PARK AVENUE[MD]

GD82PASB

GD82PASB
Nouveau code - mêmes caractéristiques exceptionnelles!

Foyer Park Avenue[MD] illustré avec une façade arquée à motif héritage en fini peint noir et un écran de protection.

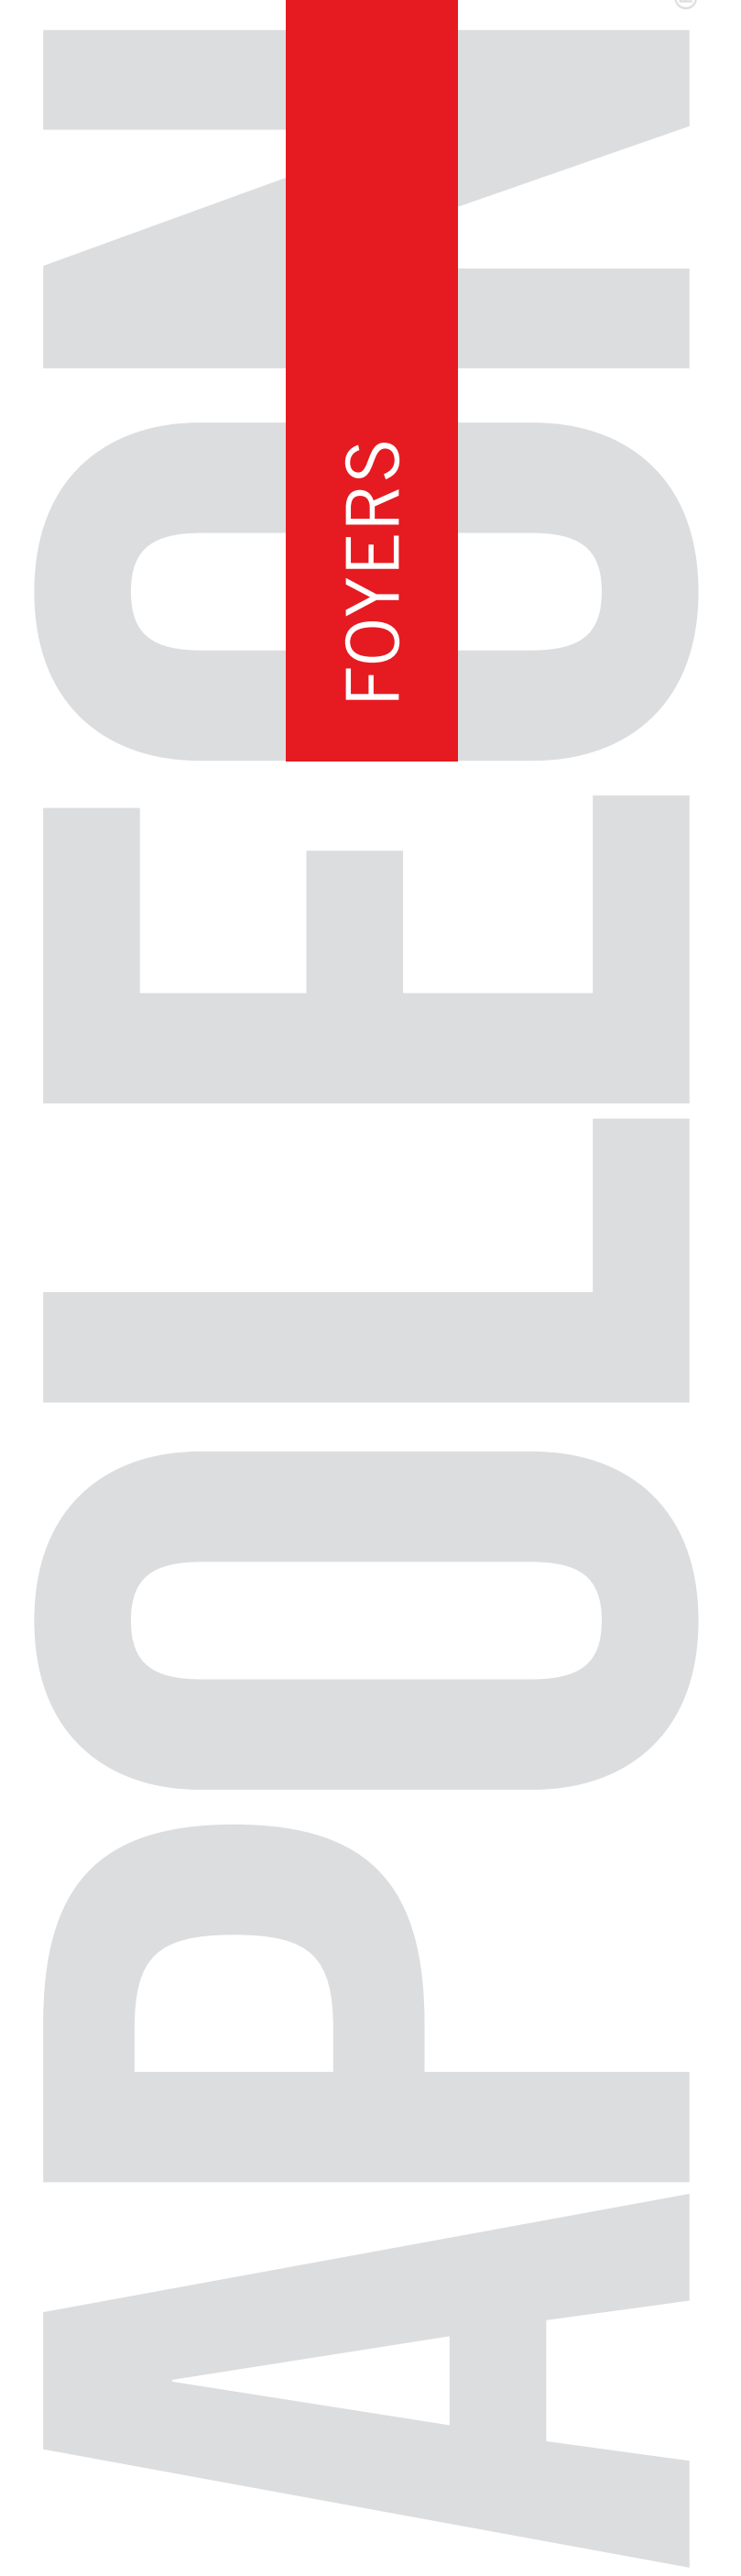
ÉCRAN DE PROTECTION MAINTENANT INCLUS

Napoléon® est heureux de vous présenter le nouveau foyer au gaz à évacuation directe Park Avenue[MD] doté d'une façade AFK82-1SB, RFK82-1SB, SFK82SSSB ou HK82SSSB de votre choix avec ÉCRAN DE PROTECTION APPROUVÉ. Le Park Avenue[MD] n'a subi aucune modification, les façades ont été adaptées afin de recevoir l'écran de protection.

RFK82-1SB
Façade en fini peint noir métallique

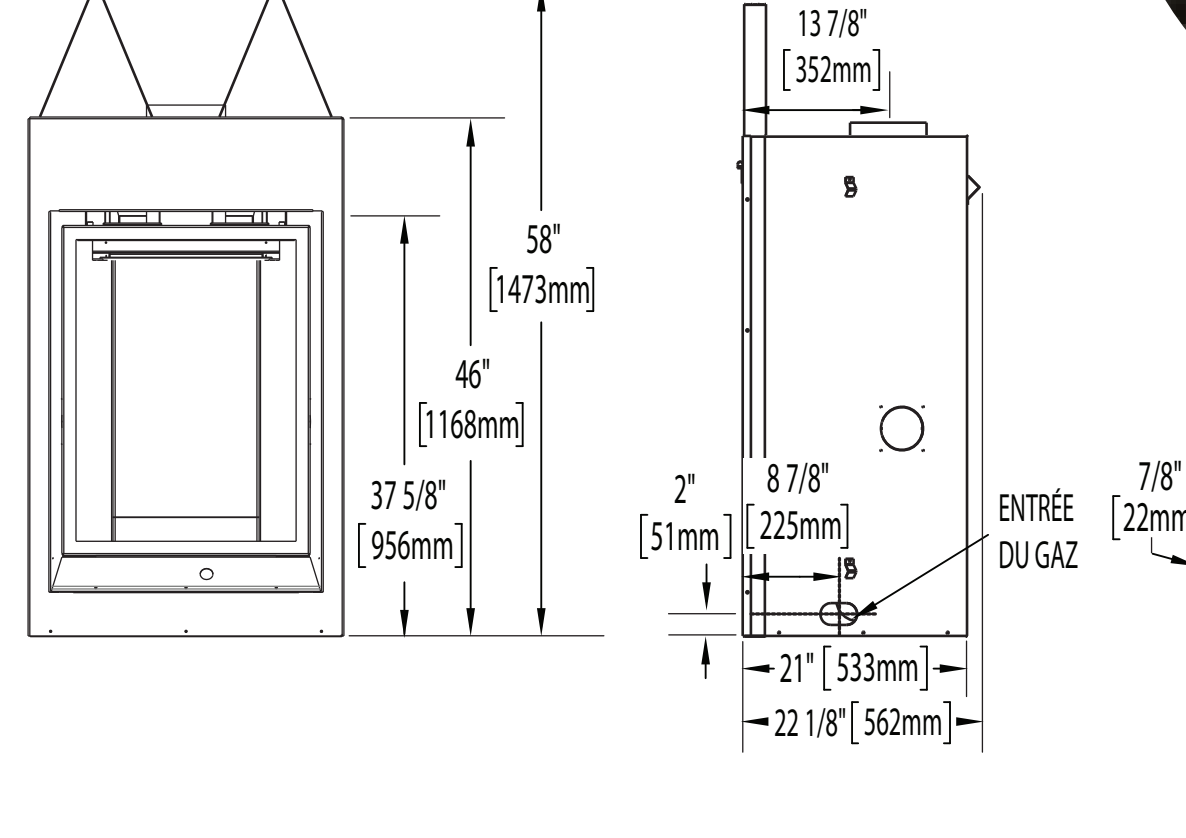
- Lumière de veille exclusive incluse
- Système de brûleur d'avant-garde PHAZERAMIC[MD]
- Télécommande qui contrôle la flamme, la soufflerie et la lumière de veille offerte de série
- Panneaux simili-briques victoriens en fini pierre de sable ou panneaux réflecteurs radiants en porcelaine MIRO-FLAMME[MD] offerts en option
- Façades arquée et rectangulaire optionnelles en fini peint noir avec écran de protection
